**АКТ ОБСЛЕДОВАНИЯ**
**объекта социальной инфраструктуры**
**К ПАСПОРТУ ДОСТУПНОСТИ ОСИ**
**№ СП**

1 Наименование объекта: образовательное учреждение.
1.2. Адрес объекта: с. Астраханка, улица Березюка, дом 2
1.3. Сведения о размещении объекта:
- отдельно стоящее здание 3 этажа , 2068,6 кв.м
- часть здания _____этажей (или на _____ этаже ), _____кв.м
- наличие прилегающего земельного участка (да, нет): 16019 кв.м
1.4. Год постройки здания -1976 г.
1.5. Дата предстоящих плановых ремонтных работ: текущего - 2015 г.
1.6. Название учреждения: Муниципальное бюджетное общеобразовательное учреждение «Средняя общеобразовательная школа №3» с. Астраханка Ханкайского муниципального района, Приморского края.
1.7. Юридический адрес учреждения: с. Астраханка, ул. Березюка, 2.

Муниципальное бюджетное общеобразовательное учреждение «Средняя общеобразовательная школа №3» с.Астраханка Ханкайского муниципального района, Приморского края, улица Березюка, д.2.

Фото 1-1

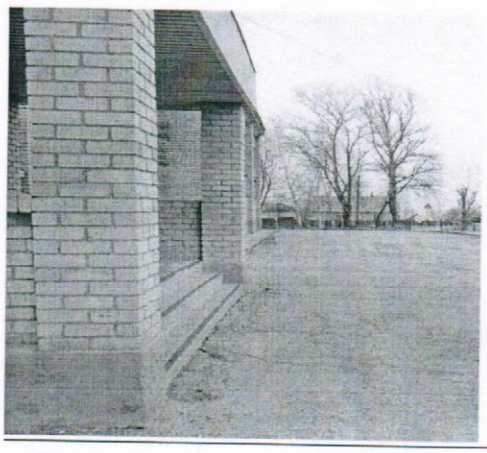
| № п/п | Наименование функционально-планировочного элемента | Наличие элемента | | | Выявленные нарушения и замечания | | Работы по адаптации объектов | |
|---|---|---|---|---|---|---|---|---|
| 1.3 | Лестница (наружная) | есть | | 1-1 | Не нанесена яркая контрастная маркировка | С | Привести в соответствие | ТР |

Территория, прилегающая к зданию, и пути движения доступны полностью всем. Имеется место для парковки автомобиля инвалидов. Требуется нанесение контуров парковочного места и установка знака.

Фото 2-1

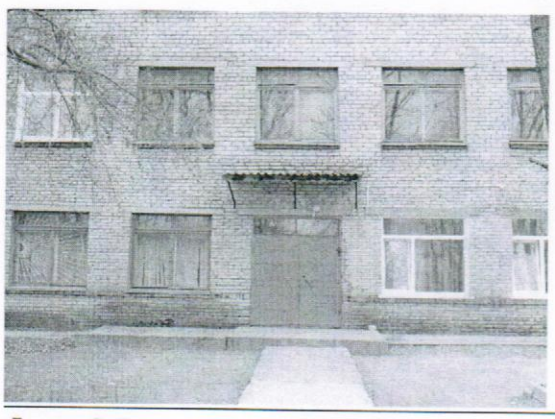
| № п/п | Наименование функционально-планировочного элемента | Наличие элемента | | | Выявленные нарушения и замечания | | Работы по адаптации объектов | |
|---|---|---|---|---|---|---|---|---|
| 2.1 | Лестница (наружная) | есть | | 2-1 | Не нанесена яркая контрастная маркировка на верхней и нижней ступенях, нет тактильной полосы перед лестницей | С | Привести в соответствие | ТР |
| 2.3 | Входная площадка (перед дверью) | есть | | 2-1, 2-2, 2-3 | Нет тактильной полосы перед входной дверью | С | Привести в соответствие | ТР |
| 2.4 | Дверь (входная) | есть | | 2-1, 2-3, 2-4 | Порог более 3см. Дверь без доводчика. | К, О | Привести в соответствие | ТР |

**Комментарий к заключению**:
Здание имеет 2 основных входа, доступных избирательно для инвалидов категорий О, Г, У, С. С учетом приближения к месту парковки автомобиля инвалида рационально и экономично рассмотреть вопрос по проведению мероприятий по организации доступности входа в здание № 2 (фото 2-2, 2-3,2-4): установить доводчик на входной двери, занизить порог при выходе из тамбура.

Фото 3-1

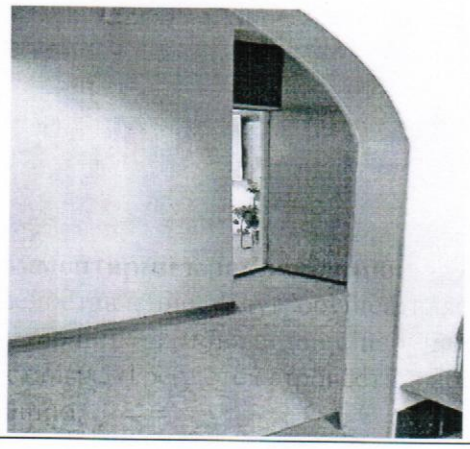
| № п/п | Наименование функционально-планировочного элемента | Наличие элемента | | | Выявленные нарушения и замечания | | Работы по адаптации объектов | |
|---|---|---|---|---|---|---|---|---|
| 3.1 | Коридор (холл, зона ожидания) 1 этаж | есть | | 3-1, 3-2, 3-3 | Участки пола перед дверными проемами и поворотами не имеют контрастную окрашенную поверхность. | С, О | Привести в соответствие | Т |

**Комментарий к заключению:**
Предоставление услуг осуществляется на 1 этаже. Пути движения доступны для инвалидов-колясочников, инвалидов с нарушениями опорно-двигательного аппарата, глухих и умственно-отсталых. Требуется провести работу по созданию необходимых условий для инвалидов по зрению.

Фото 4-1

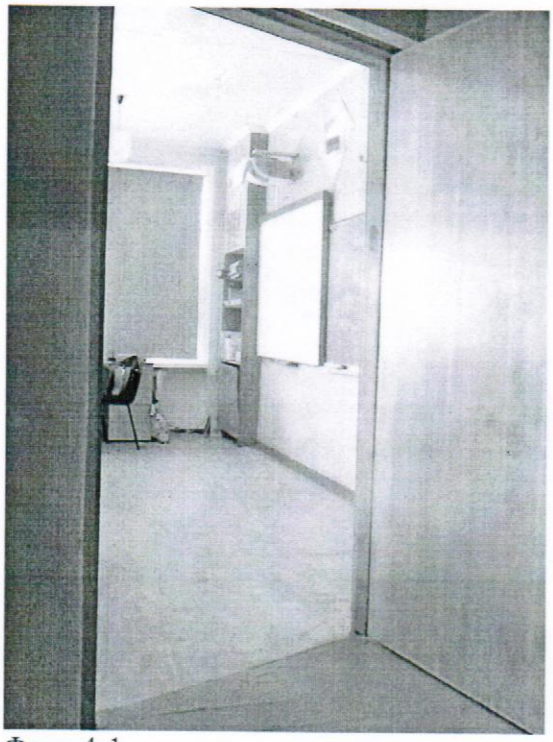
| № п/п | **Наименование функционально-планировочного элемента** | Наличие элемента | | | **Выявленные нарушения и замечания** | | **Работы по адаптации объектов** | |
|---|---|---|---|---|---|---|---|---|
| 4.1 | Кабинетная форма обслуживания | есть | | 4-1, 4-2, 4-3 | Нет информирующих обозначений помещений рядом с дверью, со стороны дверной ручки, дублирование рельефными знаками | С | Привести в соответствие | ТР |

**Комментарий к заключению**:
требуется проведение мероприятий по созданию условий для инвалидов по зрению.

Фото 5-1

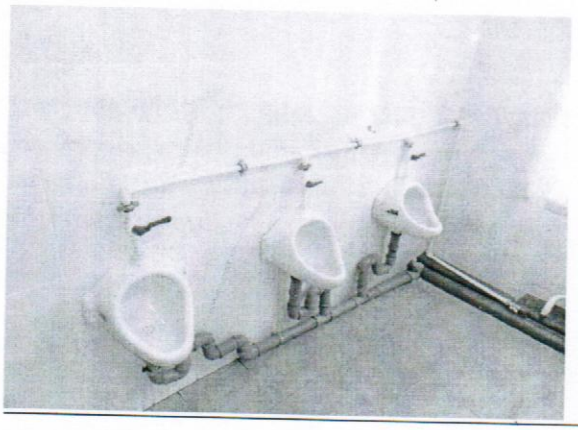
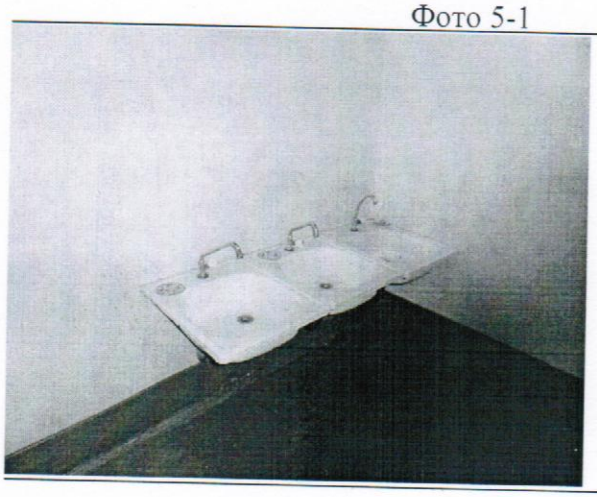
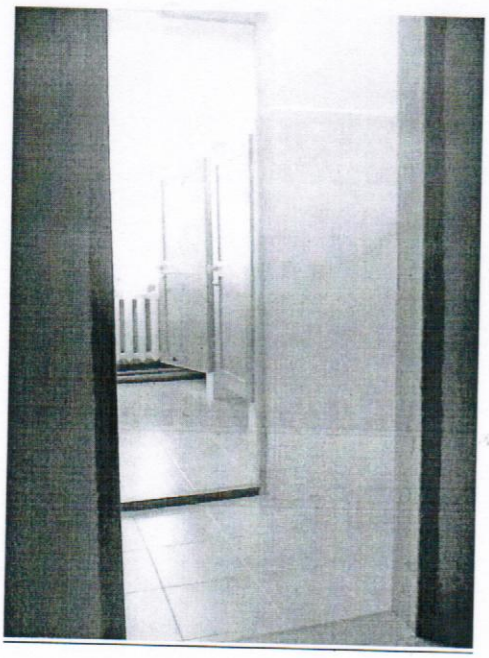
| № п/п | Наименование функционально-планировочного элемента | Наличие элемента | | | Выявленные нарушения и замечания | | Работы по адаптации объектов | |
|---|---|---|---|---|---|---|---|---|
| 5.1 | Туалетная комната | есть | | 5-1, 5-2, 5-3 5-4, 5-5 | Размеры менее 1,65 и 1,8м.Нет кнопки вызова персонала. Нет крючков для одежды, костылей и других принадлежностей. Нет поручней, штанг. | К, О, С, Г, У | Привести в соответствие. Технических возможностей для расширения женской туалетной комнаты нет. | ТР |

**Комментарий к заключению**:
отсутствуют технические возможности для расширения женской туалетной комнаты Необходимо установить кнопку вызова персонала, поручни, штанги, крючки для одежды костылей. Занизить порог на пути к туалету.

Фото 6-1

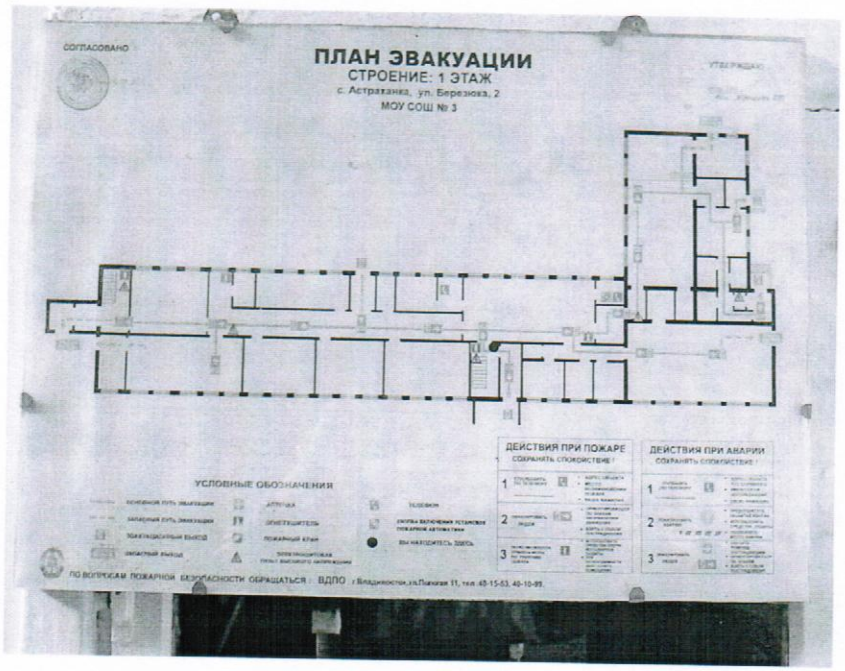
коридоры оснащены селекторной связью для оповещения об опасности. Необходимо обеспечить визуальную, звуковую и тактильную информации для инвалидов по зрению и слуху, акустические средства для всех категорий инвалидов.
